改善箇所説明図

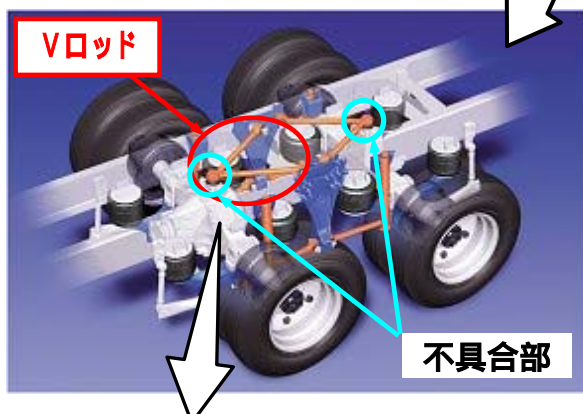
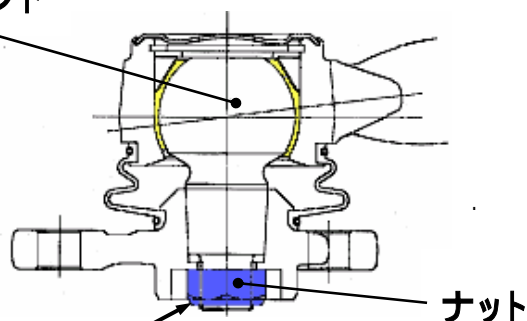
基準不適合箇所

4 バック式空気ばね緩衝装置付車両の後車軸を車枠に固定するVロッドにおいて、車軸との間のボールジョイント取付けナットの締結強度が不足しているため、車両旋回時等の横荷重により、当該ナットが緩むものがある。そのため、そのままの状態で使用を続けると、当該ナットが脱落し、Vロッドと車軸が外れて操縦安定性が損なわれ、最悪の場合、車軸が横方向にずれて、タイヤ、ホイール等とショックアブソーバが接触し、ショックアブソーバのオイルが漏れ引火して、火災に至るおそれがある。

離脱防止カバー

全車両、Vロッド一式を対策品に交換し、離脱防止のためのカバーを装着する。

なお、対策品の全数供給に時間を要するため、当面の暫定措置として、Vロッドを新品（ジョイント固定ナットの締付け力を増大したもの）と交換し、後日、対策品と交換する。
